## Niederschrift

über die **öffentliche Sitzung** des Bau- und Umweltausschuss der Gemeinde Tiefenbach am **17. Februar 2022** in Tiefenbach.

**Abbildung 1: Links zeigt die aktuelle Ausgleichsflächenplanung, Mitte den verwendeten Ausgleich des GE Lohhof, Rechts Kreis zeigt den ggf. möglichen Anteil als Ausgleich**

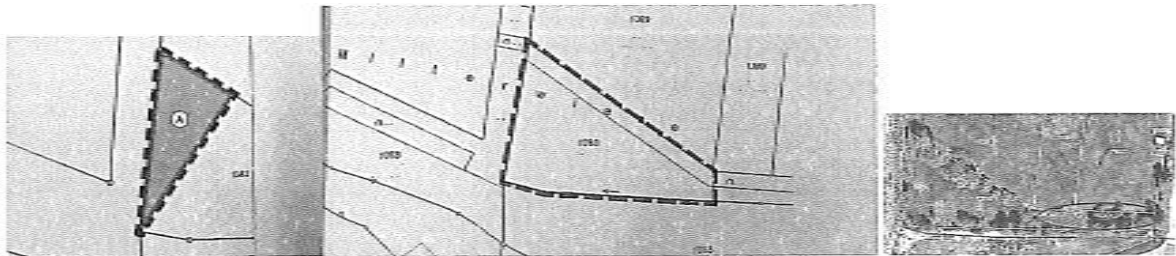
2.6 Für die Ausgleichsfläche auf Fl.Nr. 1387, Gemarkung Tiefenbach, besteht Einverständnis. Sollte sich die Fläche nicht im Eigentum der Gemeinde befinden so ist eine dingliche Sicherung in Form eines Grundbucheintrages erforderlich. Die Obstbäume sind jedoch als alte robuste Sorte und Hochstamm (inkl. Wildverbisschutzzaun für die Dauer von mind. 5 Jahren, selbständige Entfernung nach max. 7 Jahren) anzupflanzen und die Fläche für die ersten 3-5 Jahre auszuhagern d. h. dreimaliger Schnitt/Jahr mit Mähgutabfuhr. Für die Ausgleichsfläche auf Fl.Nr. 1383 gibt es kein Einverständnis: Bei dem Abgleich des Bebauungsplans GE Lohhof mit den aktuellen Planunterlagen wurde festgestellt, dass der geplante Ausgleichsflächenteil bereits als Ausgleich für das GE Lohhof verwendet wurde (siehe Abb. 1). Alternativ ist eine andere Ausgleichsfläche zu wählen, eine Doppelnutzung der Fläche im Sinne eines bereits angerechneten Ausgleichs ist ausgeschlossen. Eventuell kann der östlich befindliche Teilbereich der Fläche als Ausgleich herangezogen werden (siehe Kreis in rechter Abbildung) - sofern diese Fläche auch naturschutzfachlich aufgewertet worden ist (oder werden kann). Zur Abstimmung dessen wird ein gemeinsamer Ortstermin mit der unteren Naturschutzbehörde im Frühling (wenn eine Vegetationsbestimmung günstig ist) vorgeschlagen.

Die Planung ist in Bezug auf die vorgebrachten Nachforderungen zu überarbeiten.

Dem Bebauungsplan wird eine andere Ausgleichsfläche zugeordnet.

Auf dem noch nicht einem Bebauungsplan zugeordnetem östlichen Teilstück der Flurnummer 1383 kann der notwendige Ausgleich erfolgen. Gemäß Absprache mit dem Vertreter der Unteren Naturschutzbehörde bei einem Ortstermin am 03.02.2022 kann hier eine artenreiche Hochstaudenflur durch initiale Einbringung geeigneter Soden und durch entsprechende Flächenpflege hergestellt werden. Konkrete Ausgleichsmaßnahmen werden in Abstimmung mit der Naturschutzbehörde formuliert und festgesetzt. Der Bebauungsplan wird entsprechend geändert.
